| 機種 | 三菱無停電電源装置 UPS |

三菱小容量 UPS 仕様変更のお知らせ

| 整理番号 | 山-1293 | | 三菱電機(株)福山製作所 | | |

| 例)FW-S10C-0.7K | 変更前 | 変更後 | 備考 |

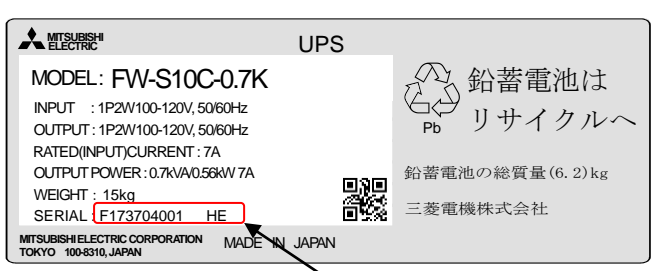
定格名板表示(製造所固有記号)変更 「UL1778」の製造者表示規定および社内管理による表示内容を変更します。

| 例)FW-S10C-0.7K | 変更前 | 変更後 | 備考 |
|---|---|---------------|----|
|  <p>製造番号</p> | <p>F173704001 HE</p> <p>↑ ↑ ↑ ↑ ↑</p> <p>副番 年月 製造所 固有記号</p> | G184704001 RD | |
